LASSALLE FILETS : SCHEMA DU MODE CONSTRUCTIF DES MURS D'ISOLEMENT PAR RAPPORT AUX TIERS MITOYENS

Avis en phase de réalisation des travaux

LE PORTEL VALOFISH - Restructuration et extension

Examen de documents

MUR SEPARATIF COUPE-FEU VERS LE MITOYEN VALOFISH :

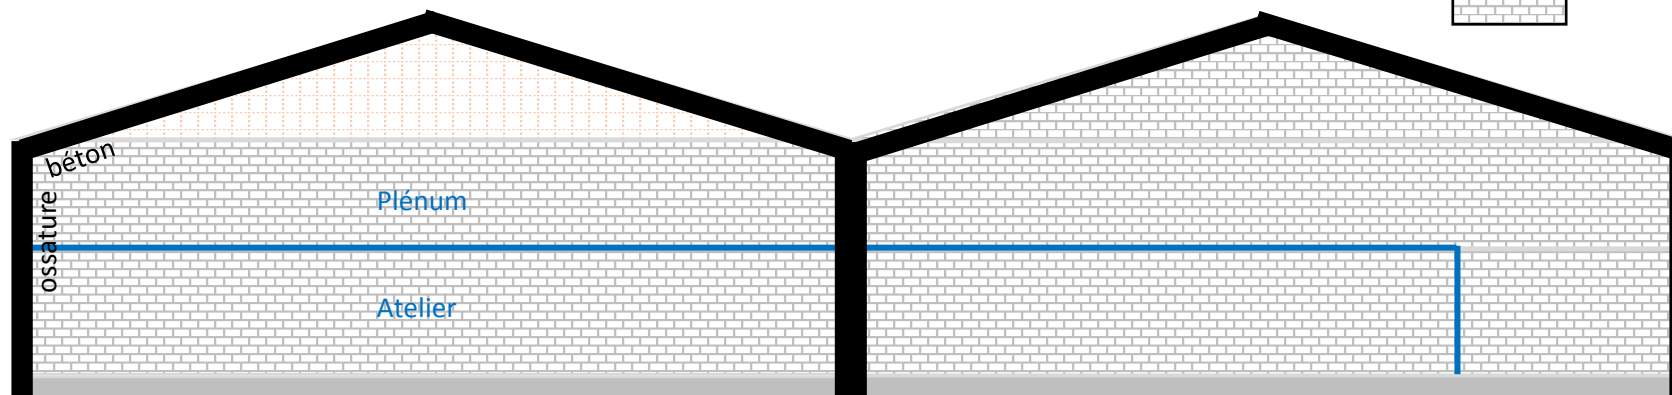
Plaques de plâtre EI120

Maçonnerie parpaings REI120

Elévation du mur CF 2h Côté Pomona

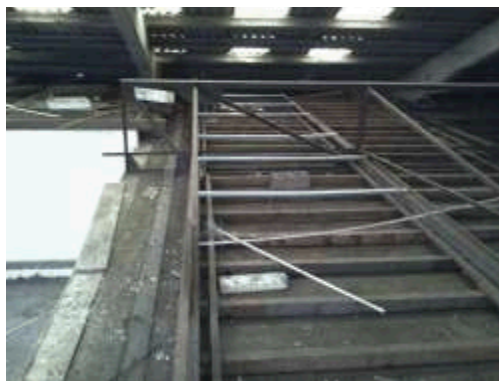
Elévation du mur en maçonnerie en cours.

Nous notons la présence de réservations pour le harpage des poteaux en béton armé.

Avis favorable.
